改善箇所説明図

不具合の内容

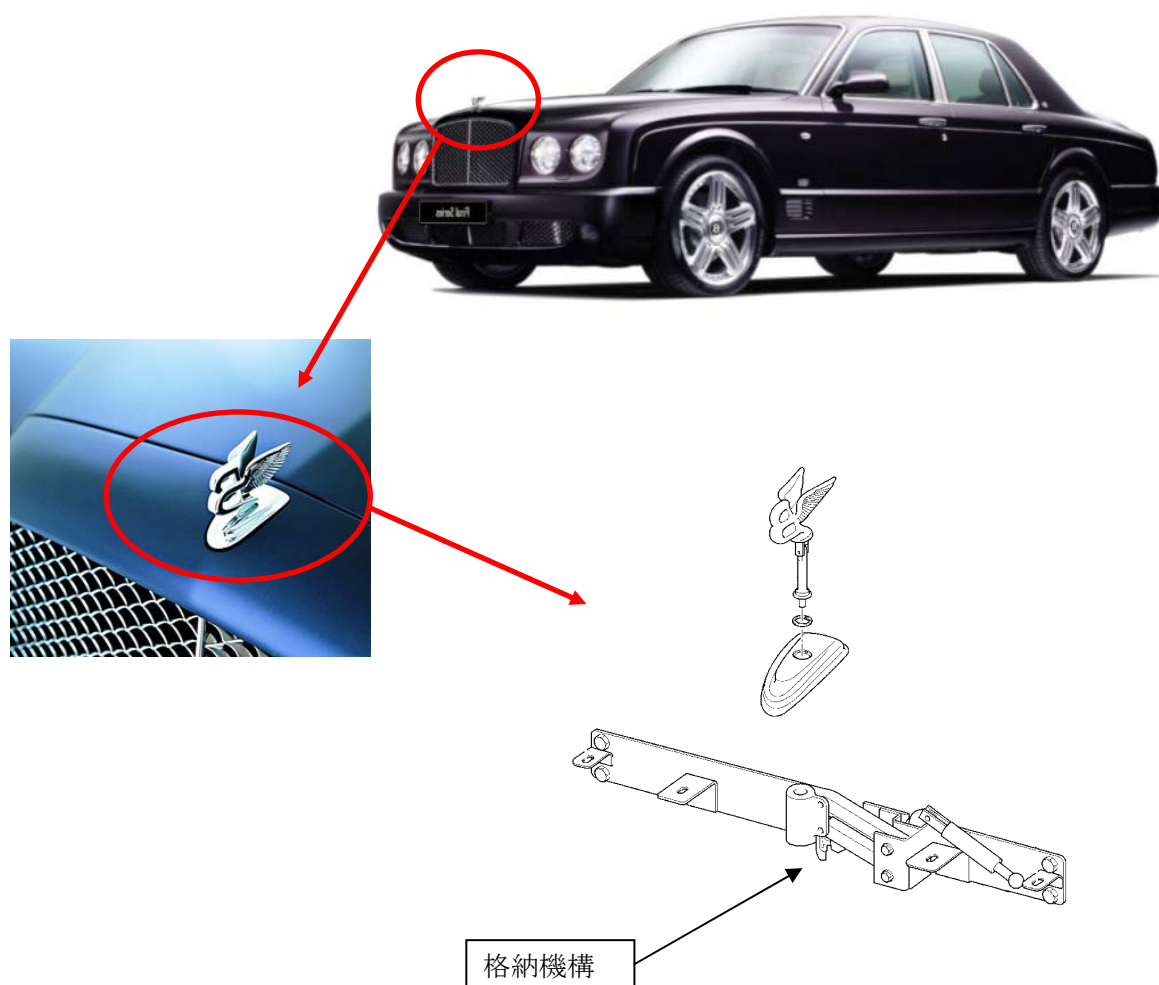
注意： は交換する部品を示す。

格納式ボンネットオーナメントの格納機構に使用されている部品の材質が不適切であり、腐食して動かなくなる場合がある。このため、ボンネットオーナメントが衝撃を受けたときに格納しないおそれがある。

全車両、ボンネットオーナメントの格納機構に使用されている部品を対策品と交換する。

ベントレーロゴおよび「RE10/04 COMPLETE」と書かれた専用シールをエンジンルーム内に貼付する。
